改善箇所説明図

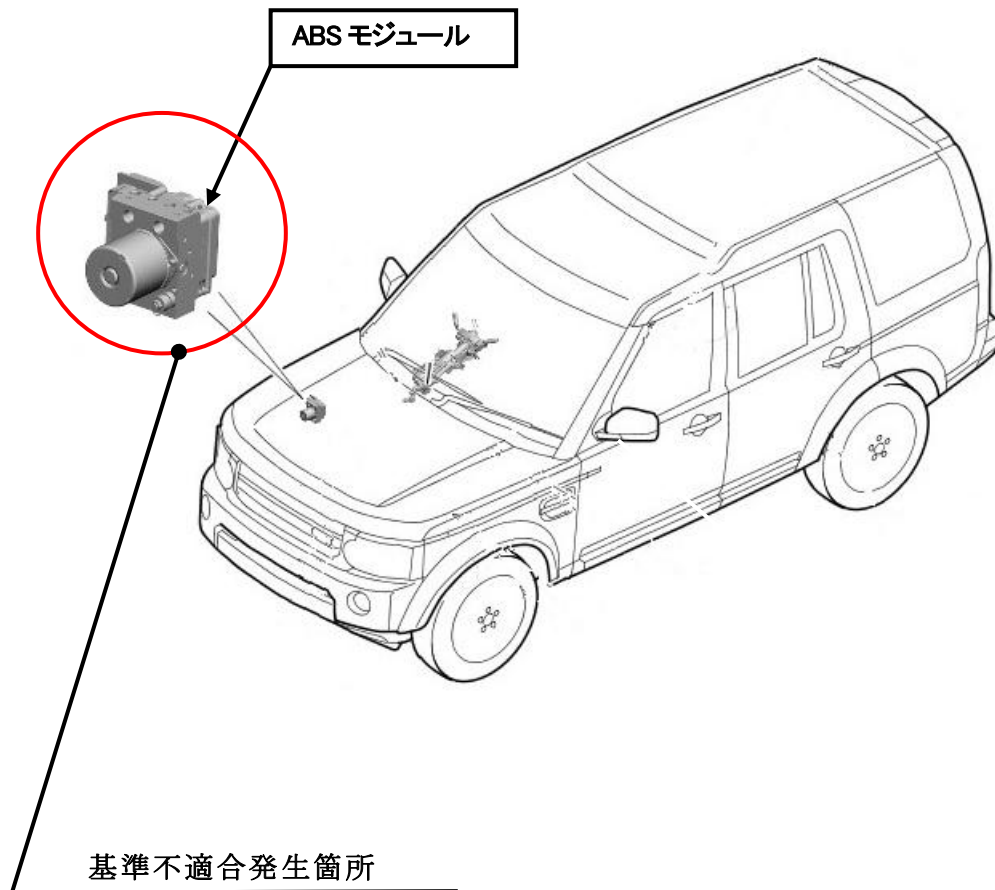
アンチロックブレーキシステム（ABS）モジュールにおいて、制御プログラムが不適切なため、エンジン停止時にダイナミックスタビリティコントロールシステムが故障していると誤認識することがある。そのため、エンジン始動時に当該システムが故障していると判断して、システムを停止させるおそれがある。

全車両、ABSの制御プログラムを対策したプログラムに書き換える。

識別：ABS モジュールとハイドロリックユニット接合部に白ペイントを塗布する。
